新北市政府城鄉發展局 函

發文字號：新北城設字第1141808196號

新北市政府城鄉發展局 114 年 8 月份 城鄉法規研討會會議紀錄

序號 1-1-1 圖例

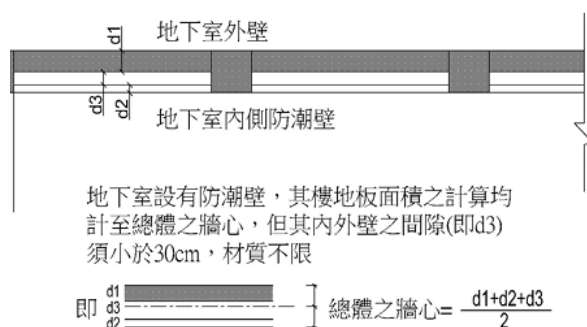
說明：有關新北市建照地下室樓地板面積及開挖率計算之外牆中心線，均無法以外牆及設有複壁之總厚度計算中心線。但因都市計畫法新北市施行細則取消原土管基地保水獎勵後，嚴格限制地下室面積以實際外牆厚度計算之必要已消失。綜觀地下室施工往往因地下室外牆漏水而有施作複壁(防潮壁)之實務需求，建議採台北市現行地下室外牆厚度計算方式(詳附圖)，檢討「都市計畫法新北市施行細則」第二條第一項第五款法定開挖率檢討之地下室樓地板面積，提請討論。

結論：有關法定開挖率之地下室面積檢討，逕依建管規定辦理。

資料來源：新莊老街騎、牌樓保存方式規劃研究報告書(98.11)，徐裕健建築師事務所。

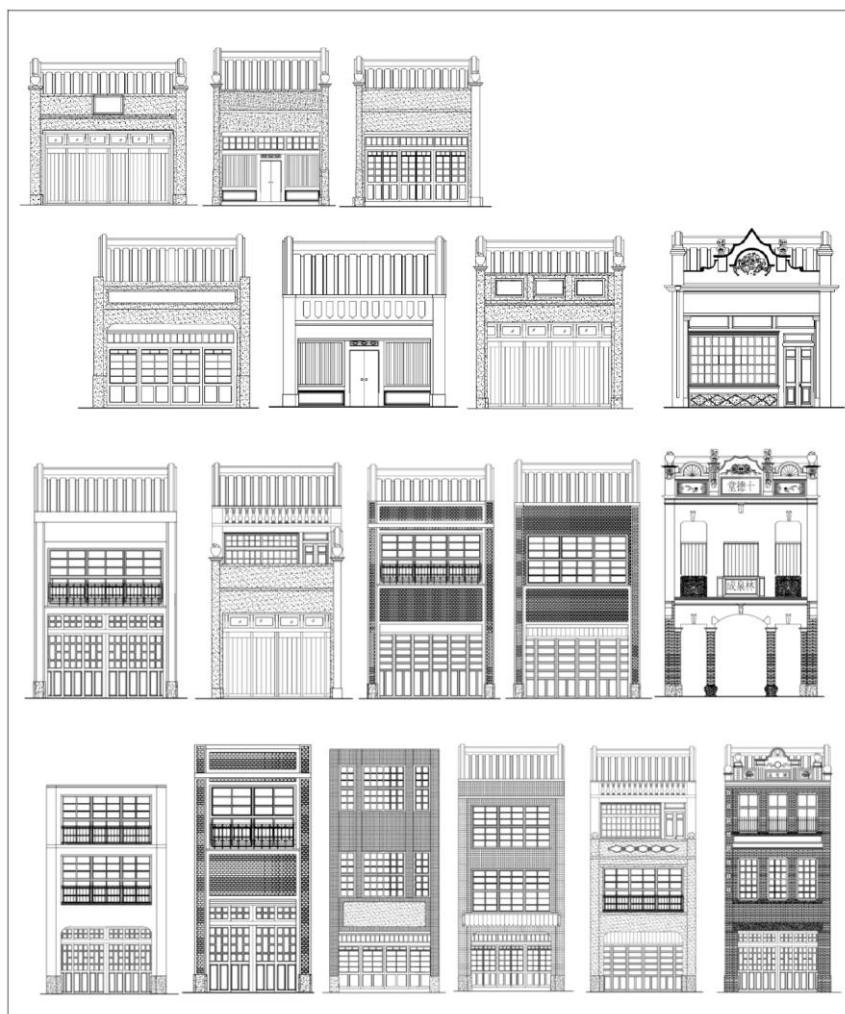
- 一、有關都市設計審議案同時涉及文化資產與都設審議部分，請文化局協助提供意見，以利委員橫向整合，兼顧保障文化資產保存、改善都市環境景觀及提升都市生活環境品質與環境融合，提升審議效能。
- 二、有關新莊老街為營造整體牌樓風貌，都市計畫訂有面臨新莊路建築物立面，於3層樓以下或10.5公尺高度以下須進行牌樓設計，牌樓立面設計以基地內恢復原牌樓型式為優先考量，若無原有型式，得參考附件所載之牌樓型式設計，或融合地區建物特色與歷史元素。建築物各向立面均應整體協調，且正立面應與牌樓設計協調（如附件）。承上，有關都審執行涉及都市計畫相關法令規範未臻明確部分，請公會及相關單位協助提供建議。

結論：為塑造新莊路廟街風貌，新莊路兩側地區應依「變更新莊細部計畫(土地使用分區管制要點第四點)書」之土地使用分區管制要點(以下簡稱土管)第 17 點檢討符合下列規定：「……1.為營造整體牌樓風貌，面臨新莊路建築物立面，於三層樓以下或 10.5 公尺高度以下須進行牌樓設計，牌樓立面設計以基地內恢復原牌樓型式為優先考量，若無原有型式，得參考附件所載之牌樓型式設計，或融合地區建物特色與歷史元素……。建築物各向立面均應整體協調，且正立面應與牌樓設計協調。」辦理，有關正立面應與牌樓設計協調部分，請確實依上開土管附件所載之牌樓型式等比例設計，並依規定以具歷史元素之設計(如建物屋頂紅色閩南瓦；表面以紅磚造、洗石子為主；山牆為白灰泥塑、洗石子；窗台鑄鐵欄杆)，以塑造新莊路廟街風貌正立面應與牌樓設計協調，請貴會周知會員。
